Ersatz des Energieregler 2000 durch konventionelle Energieregler

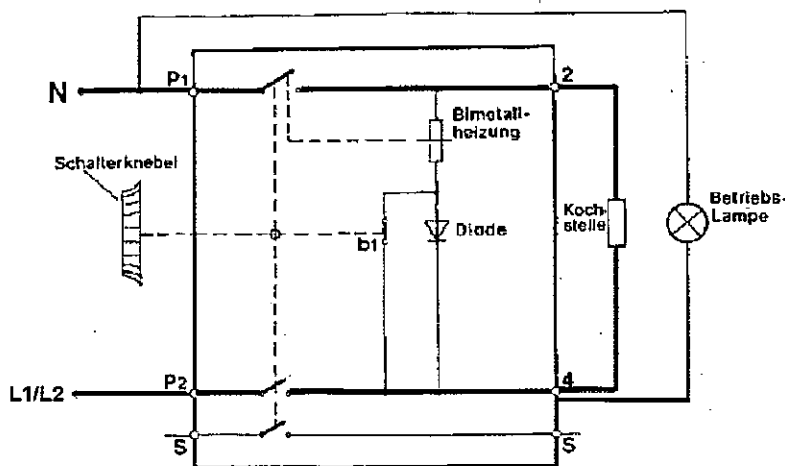
1. Das Leistungsteil ist wie folgt anzuschließen (Beispiel):

(Der Kleinspannungstrafo des ER2000 ist primärseitig abzuklemmen, der Anschluß der Knebelbeleuchtung ist nicht bei allen Modellen möglich).

ER2000 (alt)	Energieregler (neu)
5	2
1-2-6	P1 + Lampe
3	P2
4	4 + Lampe
